「田島小学校冷房機械設備工事」

設計図面の一部に表記誤りがありました。再度ご確認ください。

修正図面番号

図面番号	図面名称
14	改修 1・2階平面図
16	改修 1～R階平面図

工事名称	田島小学校冷暖房機械設備工事	平成 28 年度
図面名称	改修 1～3階平面図	図面サイズ: A1
縮尺	1:100	図面通し番号 No. 16 (32枚の内)
大阪市都市整備局 公共建築部企画設計課(設備グループ)		設計事務所 株式会社 三協設計事務所

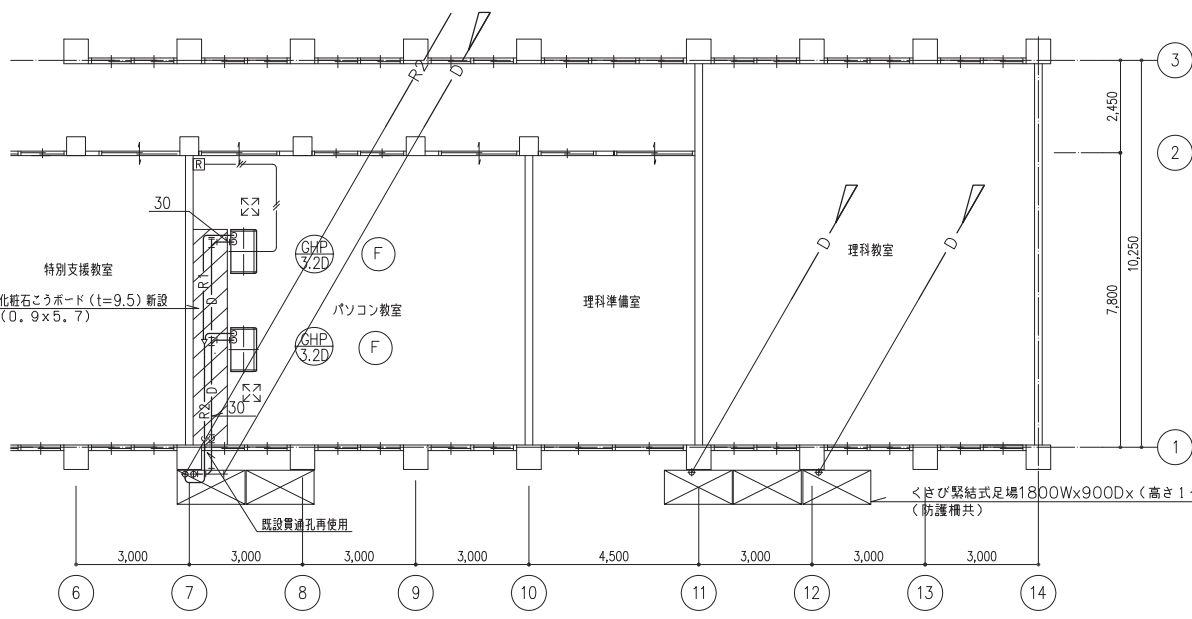
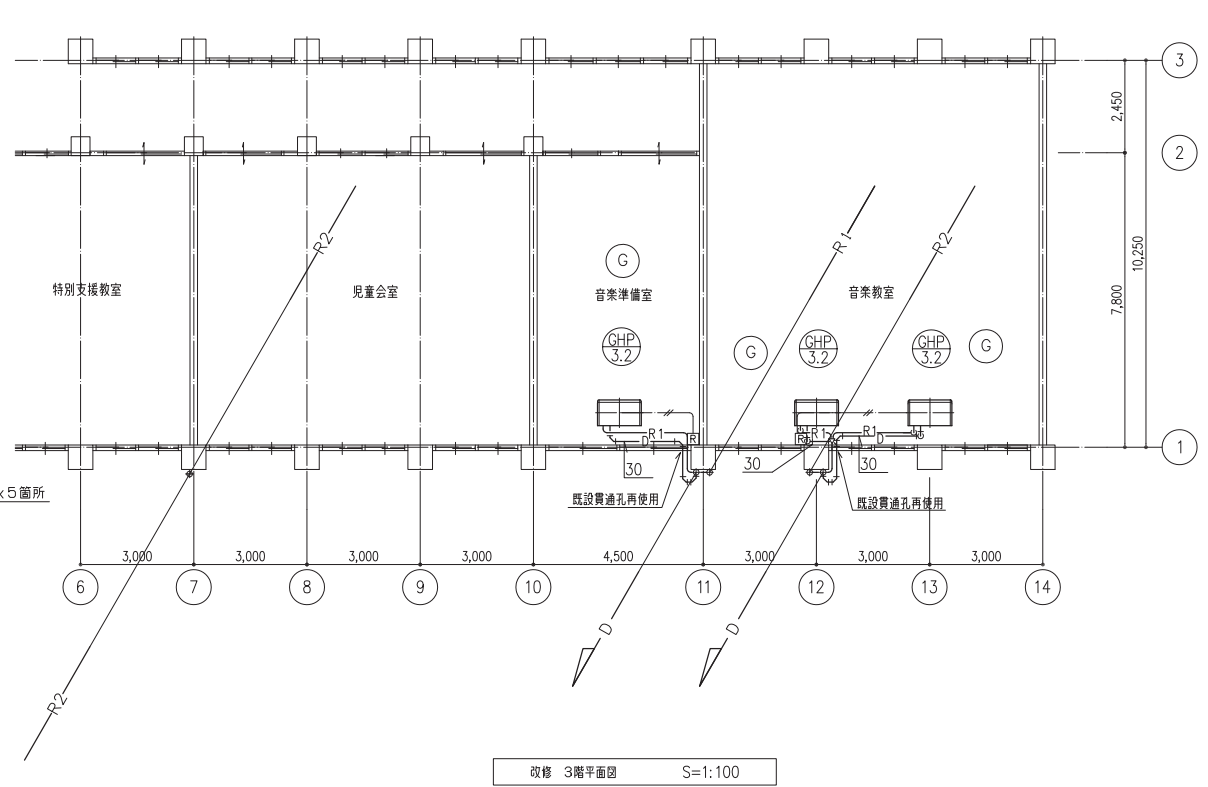
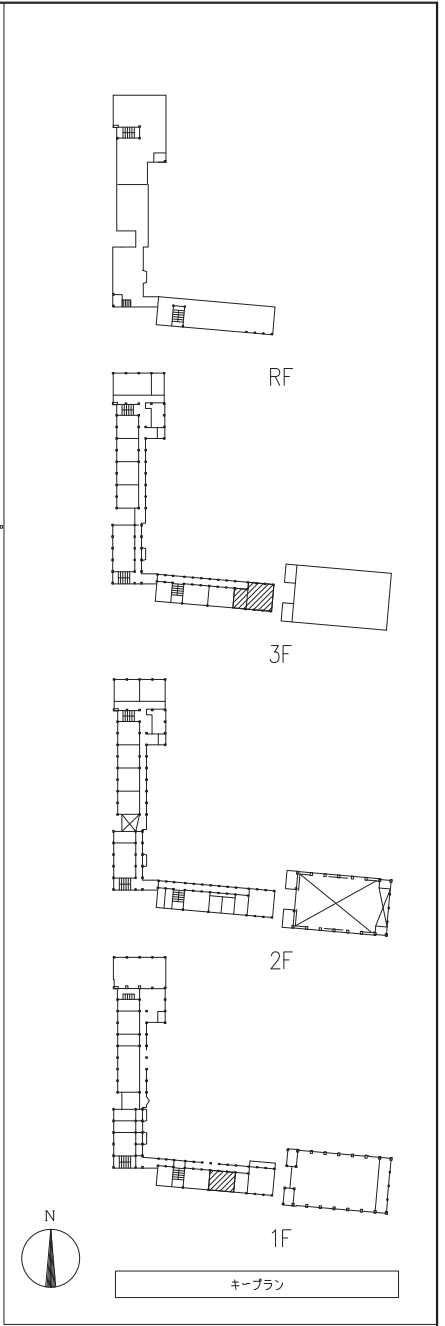
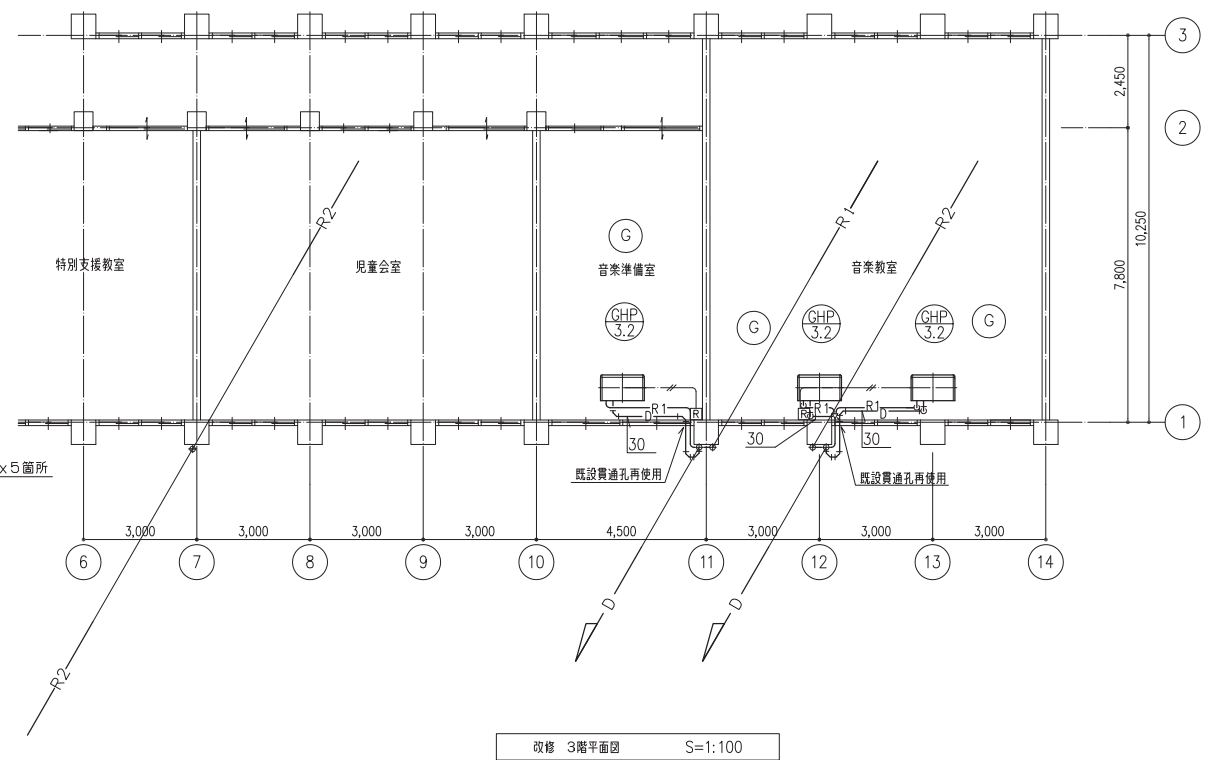
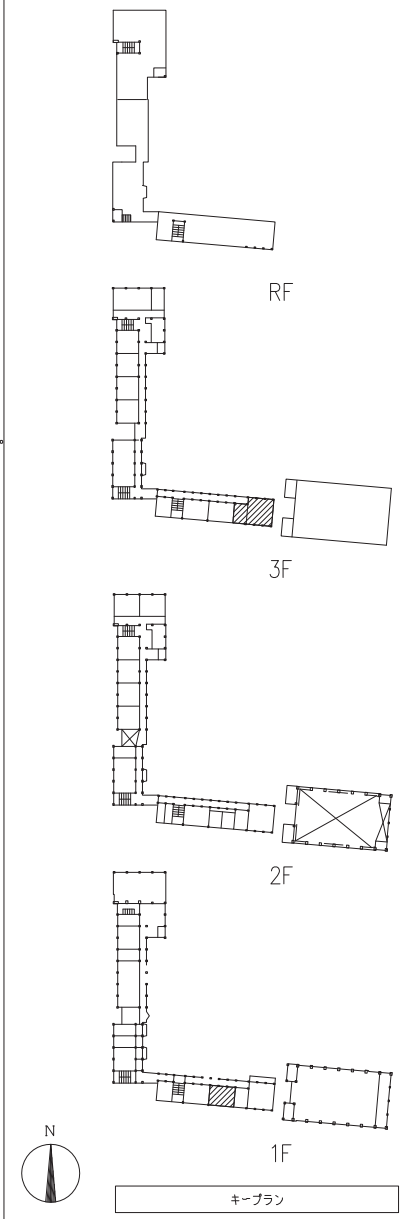
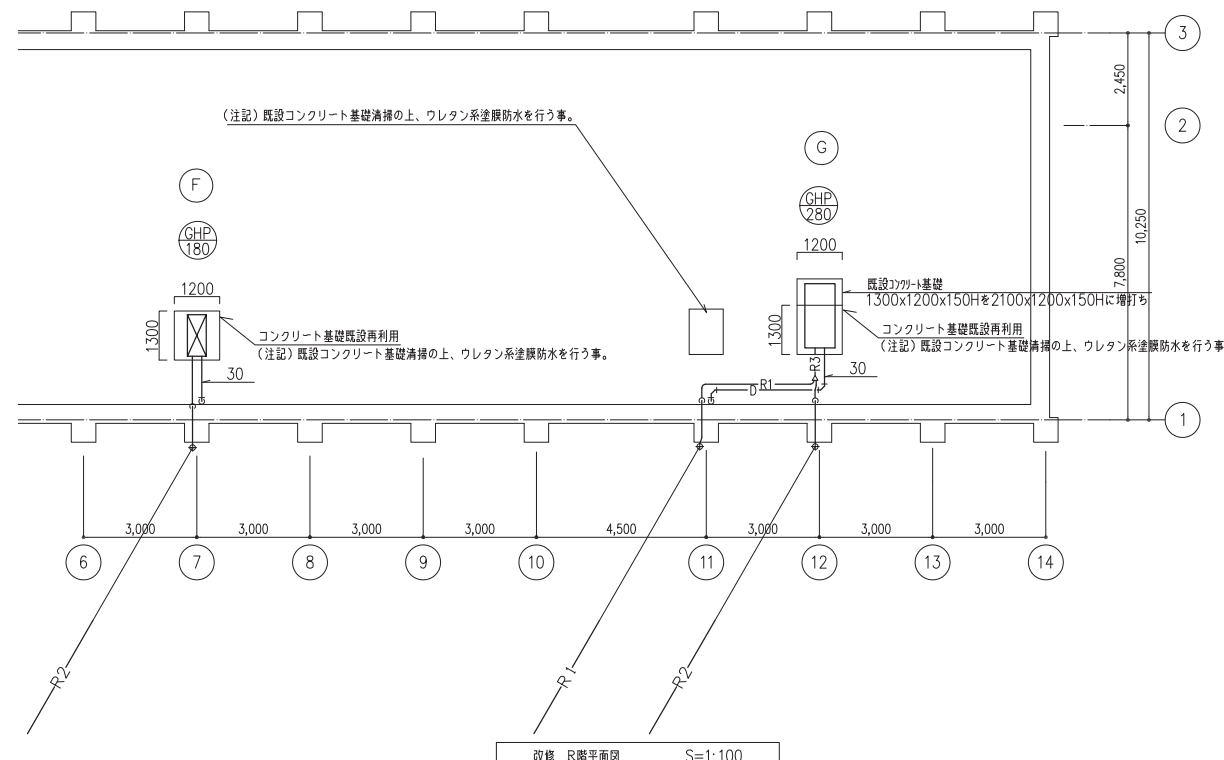
(注記) x 天井内ドレン管は硬質ポリ塩化ビニル管とし、標準仕様書による保温を行う。

(注記) 天井内ドレン管は保温材付硬質ポリ塩化ビニル管とし、保温は不要とする。
